**SOCIÉTÉ DES TRAVERSIERS DU QUÉBEC**

**ÉTUDE D'IMPACT SUR L'ENVIRONNEMENT  
DES TRAVAUX D'AMÉLIORATION ET DE  
RÉPARATIONS MAJEURES AUX QUAIS DE  
RIVIÈRE-DU-LOUP**

**RÉPONSES AUX QUESTIONS DU  
MINISTÈRE DU DÉVELOPPEMENT  
DURABLE, DE L'ENVIRONNEMENT ET DES  
PARCS**

PROJET N° R00877A  
Juin 2009

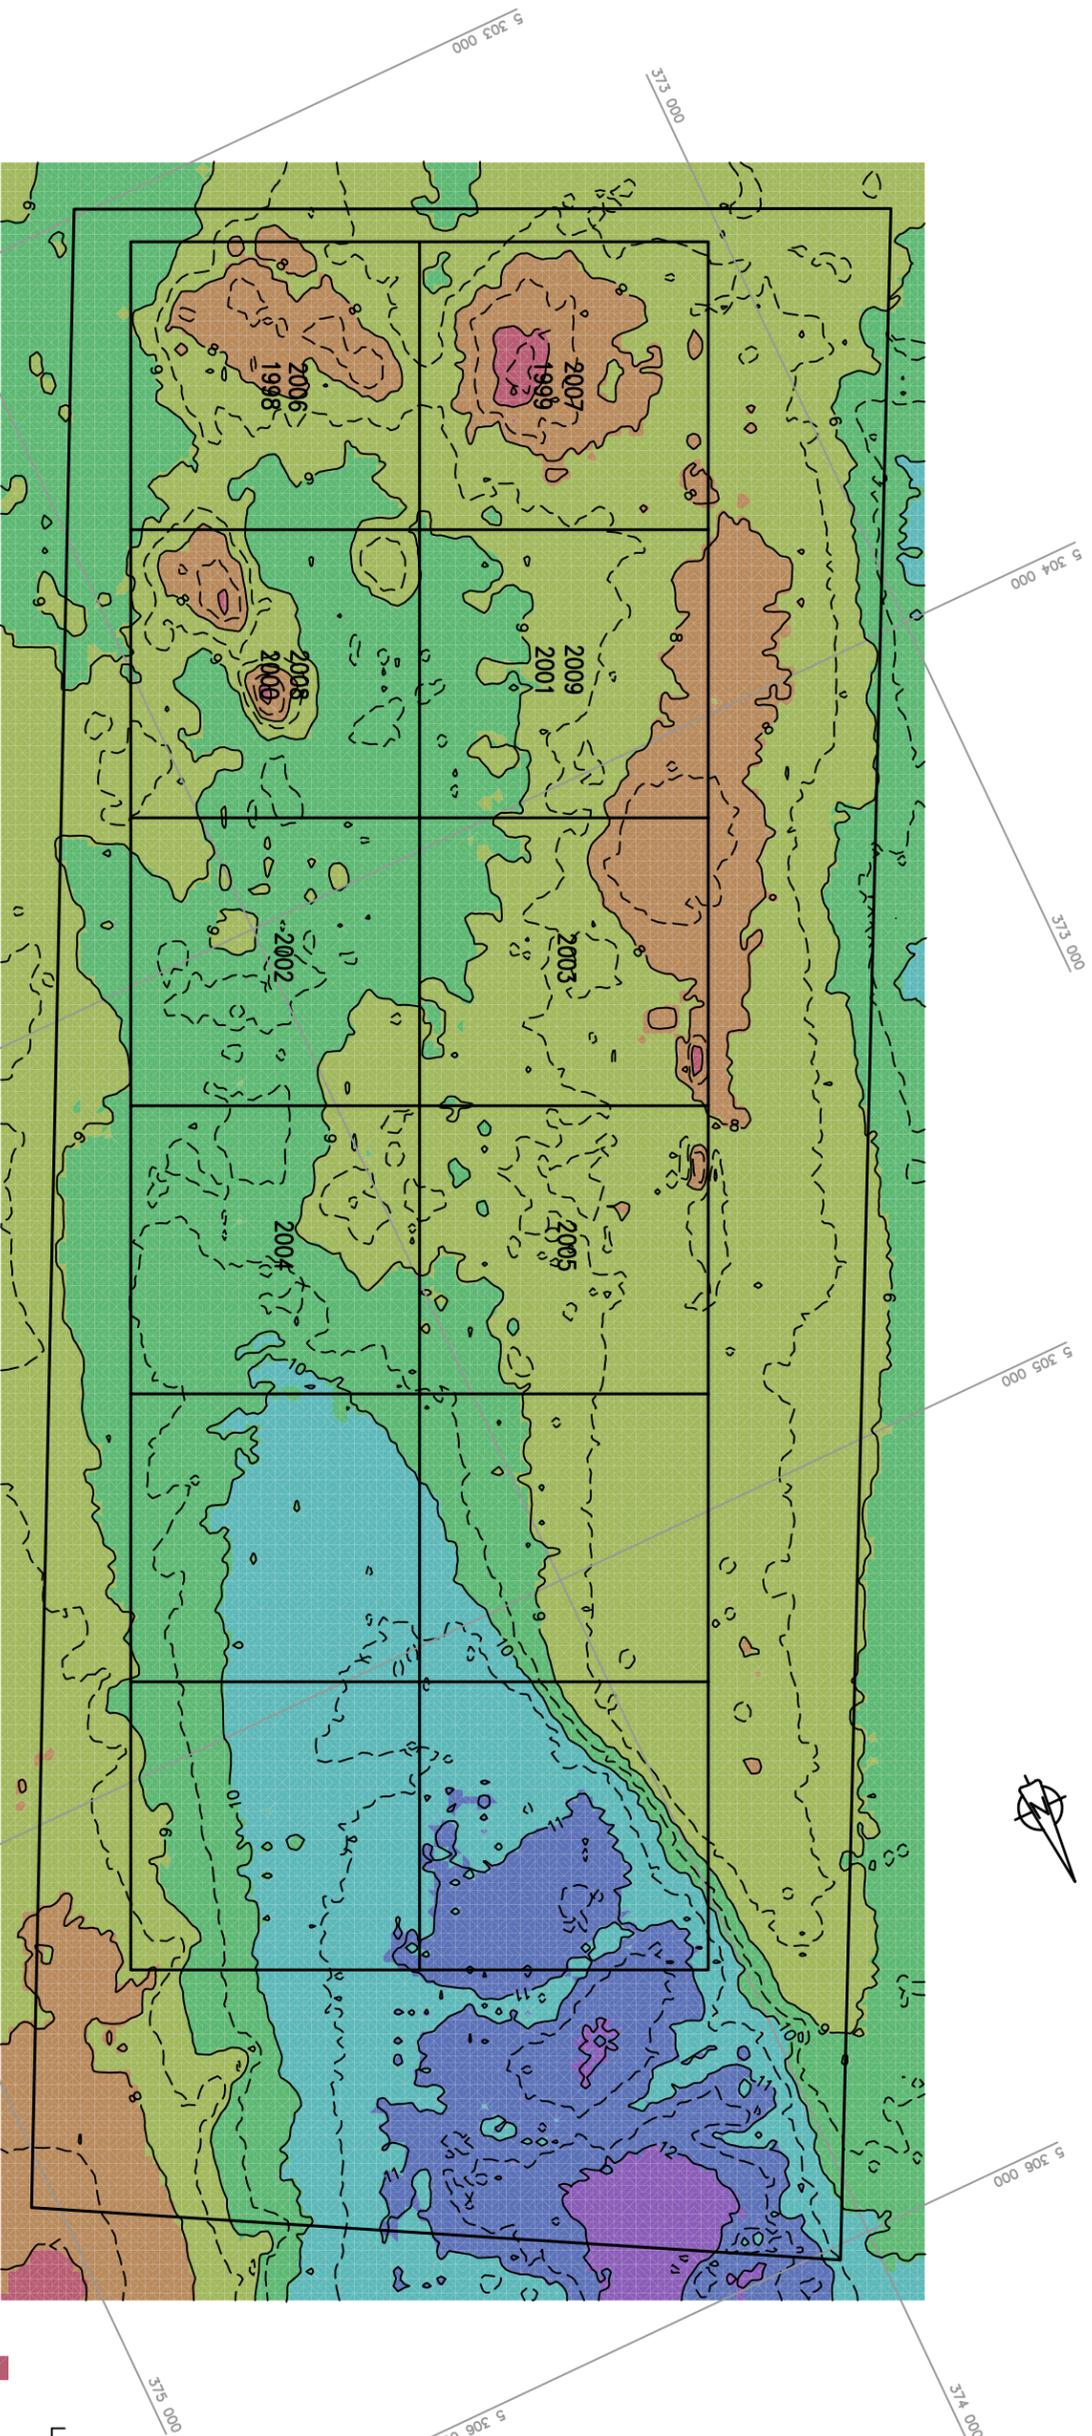
**QC-37** L'annexe A, mise en référence à la section 3.3.8.2 de l'étude d'impact, présente la bathymétrie réalisée au site de dépôt. Cependant, l'annexe A ne présente pas toute la bathymétrie du site de dépôt. L'initiateur du projet doit fournir la bathymétrie complète du site de dépôt.

Actuellement, le site de dépôt présente une profondeur d'eau minimale de 6 m et maximale de 13 m, suivant les quadrats considérés. Le quadra utilisé pour le rejet des déblais de dragage de 1999 et 2007 présente une profondeur minimale de 6 m d'eau. Celui utilisé en 2004 présente une profondeur minimale de 9 m comme l'indique la figure 5 ci-jointe.

**Réponse** Vous trouverez ci-jointe la figure 5 présentant la bathymétrie complète du site de dépôt. De plus, une version électronique (CD-Rom) est fournie en 4 copies.

Figure 6 : Localisation des stations d'échantillonnage en vue des dragages d'entretien de 2002, au quai de Rivière-du-Loup

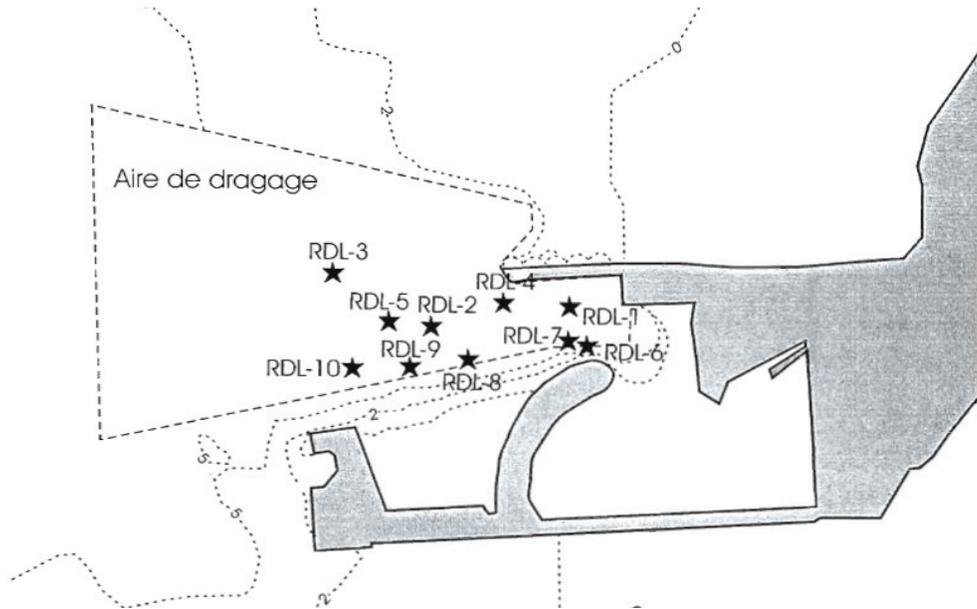
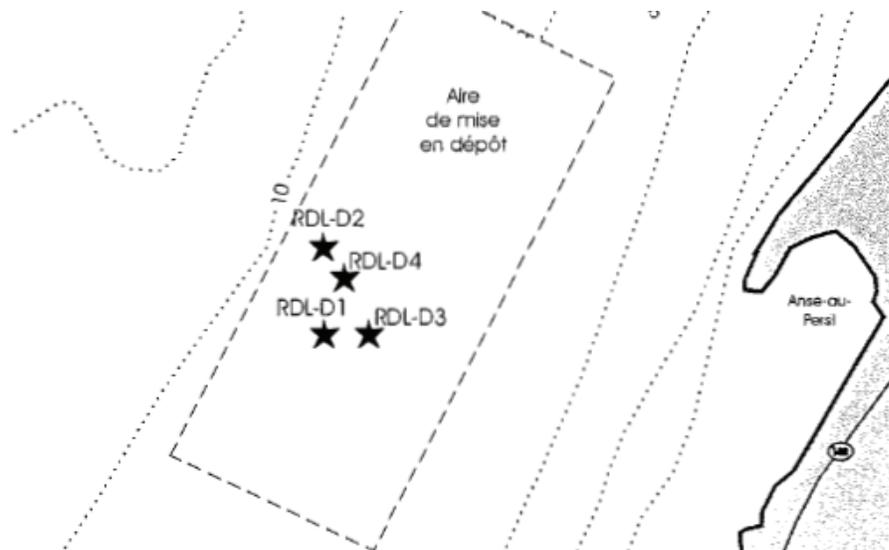
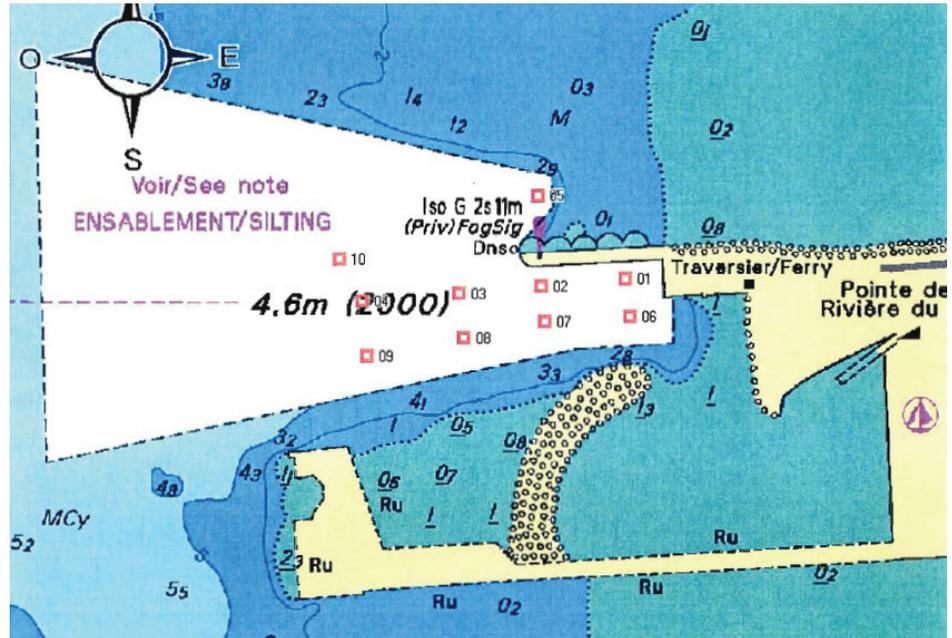
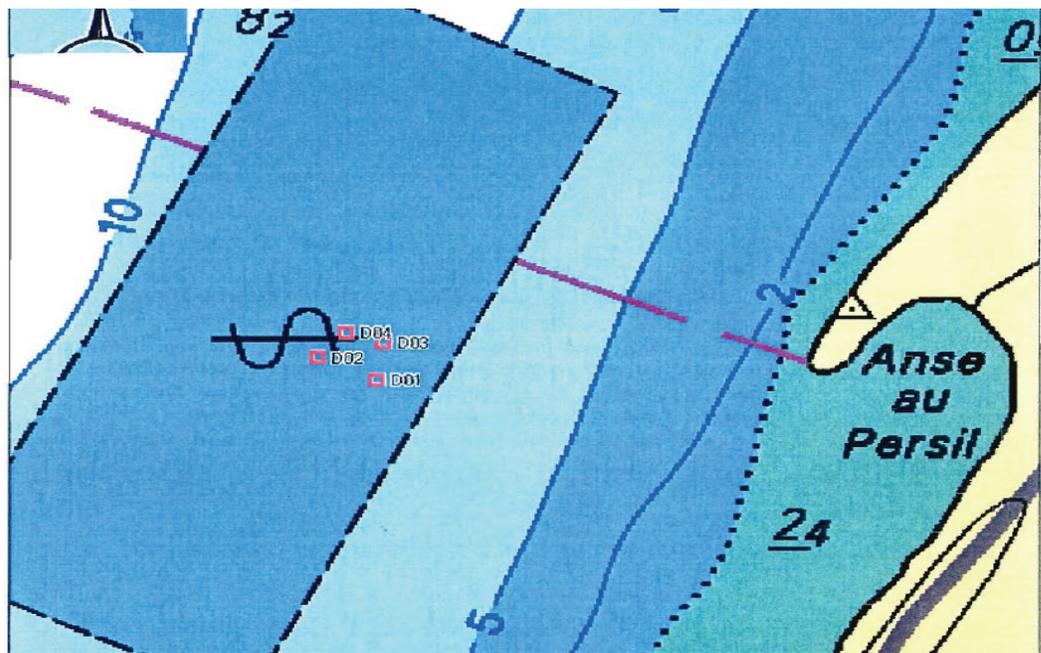
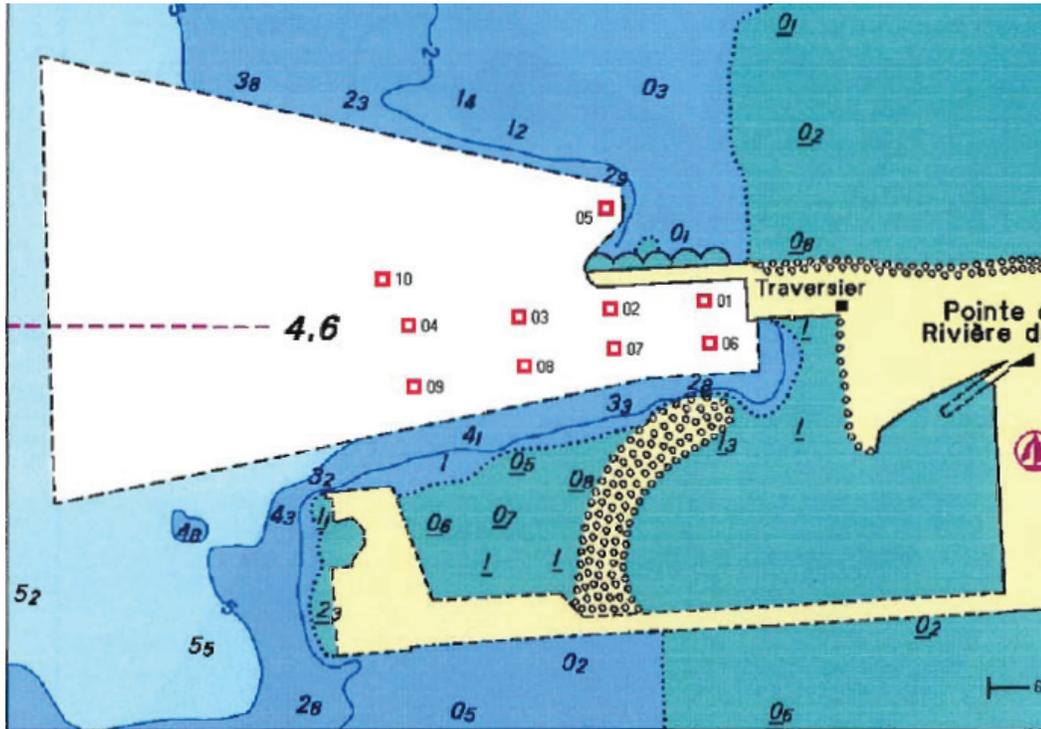
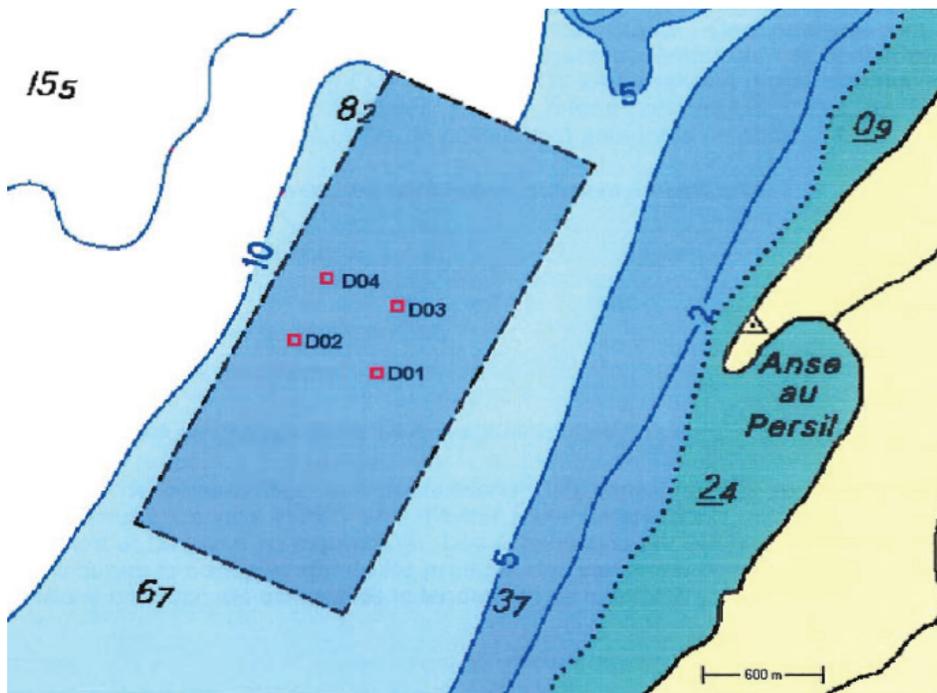
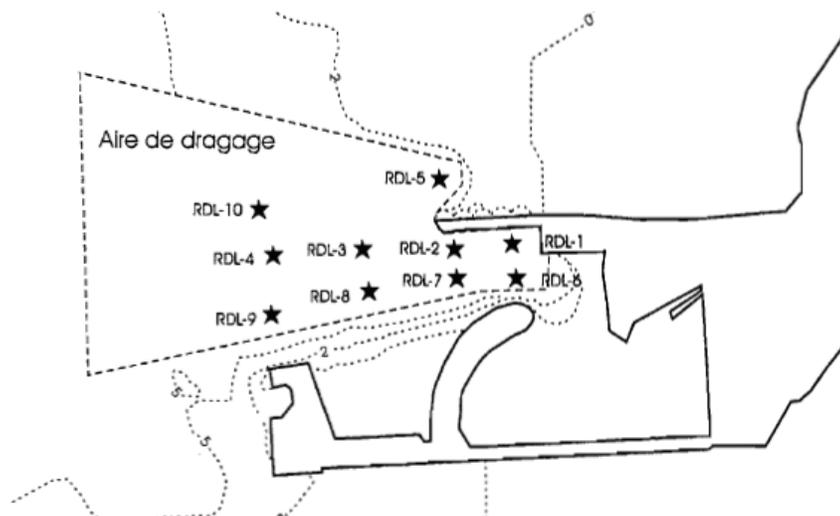
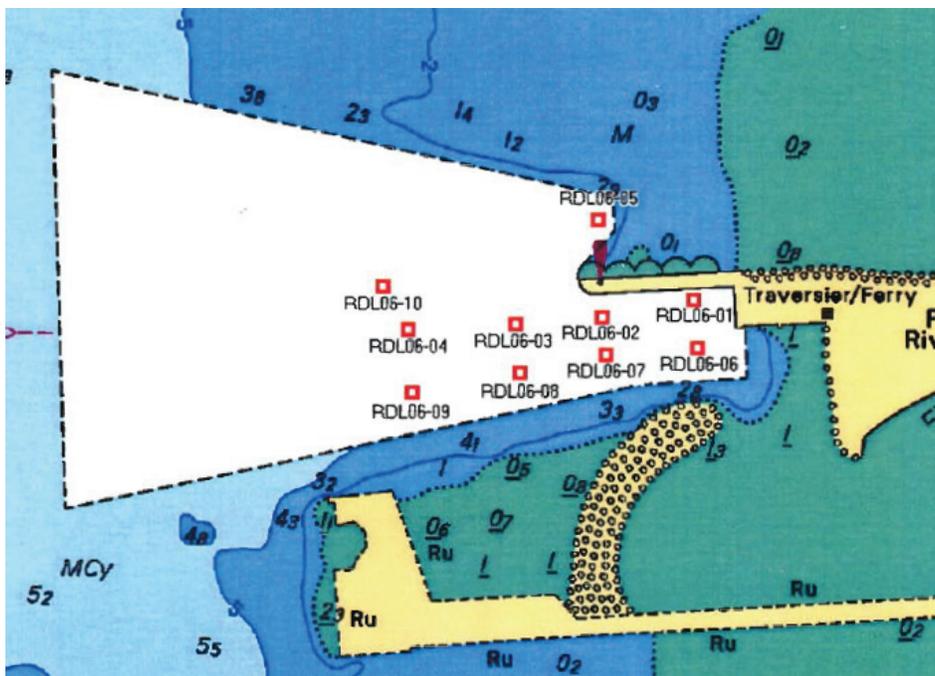
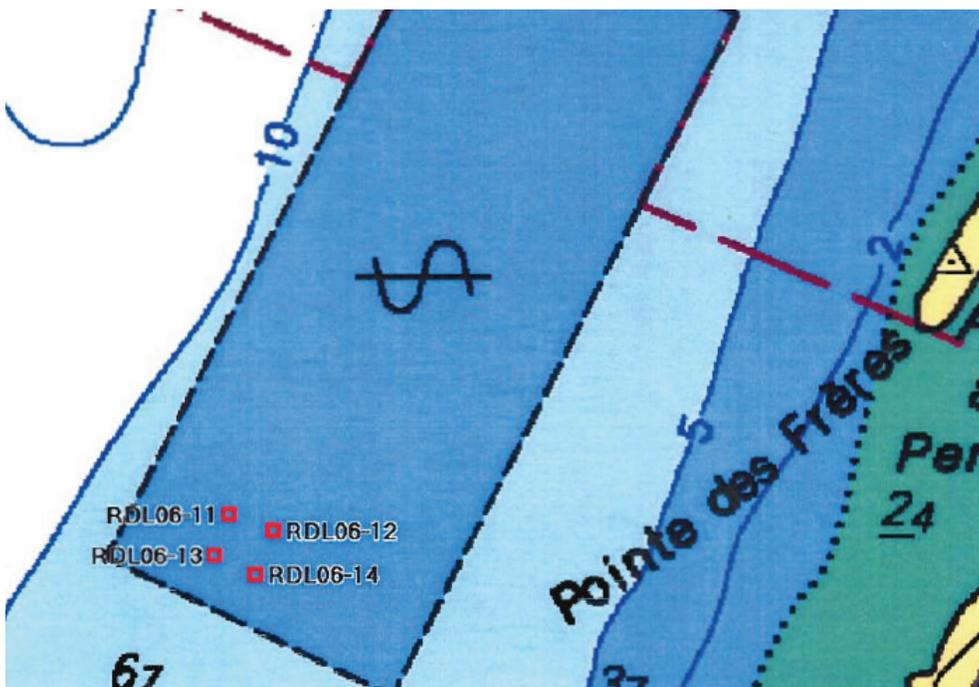
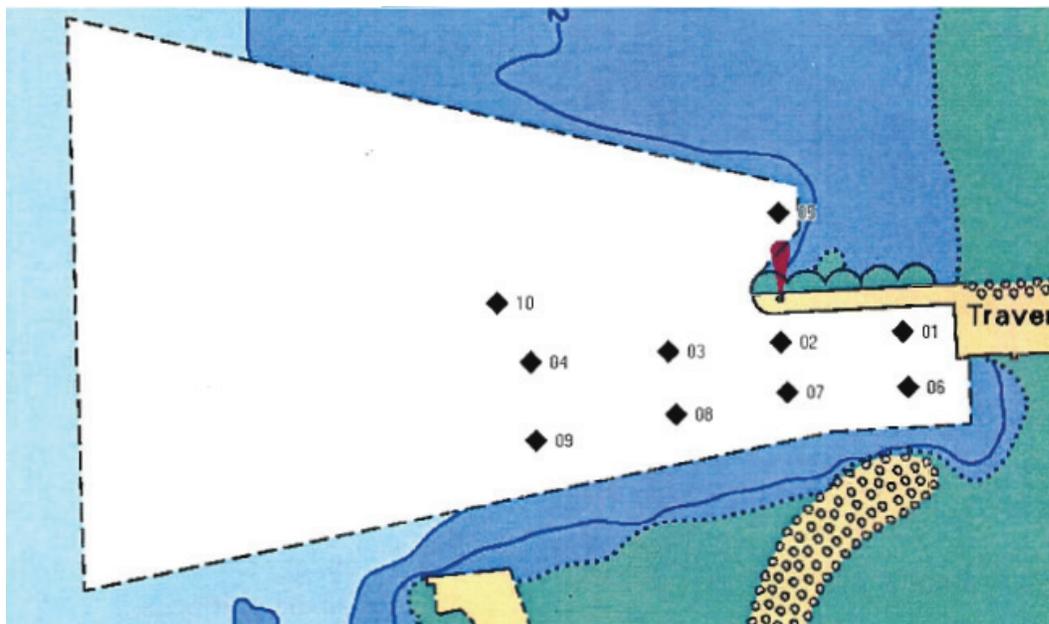
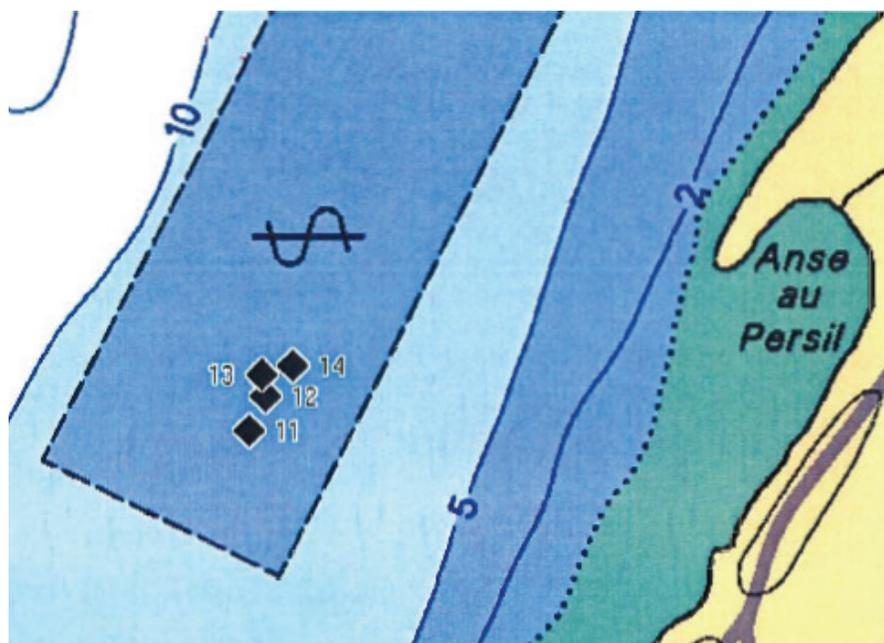
**QC-40** Le titre de la figure 3.9 devrait plutôt se lire : *Localisation des stations d'échantillonnage en vue des dragages d'entretien de 2007 au quai de Rivière-du-Loup*. En effet, les stations qui sont représentées sur la figure ne sont que celles échantillonnées pour l'année 2007 (Ex : RDL06-X). L'initiateur du projet doit effectuer le même exercice qu'aux figures 3.9 et 3.10, mais en illustrant les stations d'échantillonnage pour les dragages de 2001 à 2007.

**Réponse** La localisation des stations d'échantillonnage des sédiments, au site de dragage et au site de dépôt, pour les années 2002 à 2007 est présentée ci-dessous.

Figure 3.12 : Évolution interannuelle de la granulométrie des sédiments de surface, prélevés au site de mise en dépôt de Rivière-du-Loup (2002 à 2007)

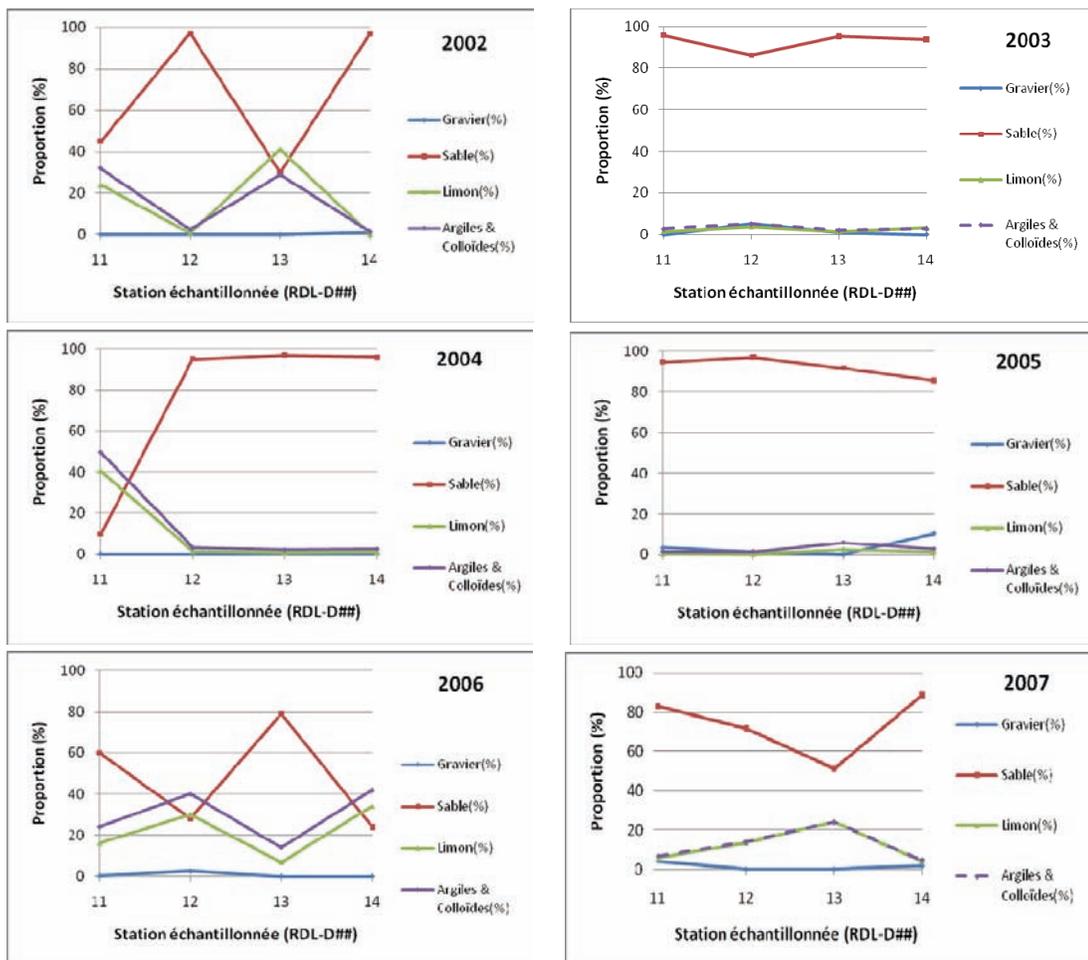
L'initiateur du projet doit vérifier le numéro des stations présentées sur l'axe des abscisses des différents tableaux de la figure 3.12. On y voit les numéros de stations de 1 à 5 pour les années entre 2002 et 2005 alors que pour les années 2006 et 2007 on y voit les chiffres de 10 à 15. Cependant, on ne retrouve pas les stations de 1 à 5 sur la figure 3.10. Il est mentionné à la page 40 que l'emplacement des stations échantillonnées au site de mise en dépôt varie annuellement alors que la figure 3.12 semble nous montrer que les mêmes sites sont réutilisés à chaque année. L'initiateur du projet doit spécifier combien d'échantillons sont prélevés dans la zone de dragage à chaque année (comme effectué en 2007) et si ces échantillons sont prélevés toujours au même endroit. L'initiateur du projet doit en expliquer la raison, le cas échéant. Quant au site de dépôt, le promoteur doit préciser également le nombre d'échantillons qui sont prélevés et analysés chaque année (comme effectué en 2007) et si ces échantillons sont prélevés toujours au même endroit. L'initiateur du projet doit en expliquer la raison, le cas échéant.

Les améliorations demandées (Figure 3.12) ont été apportées (annexe B, Qc-41).
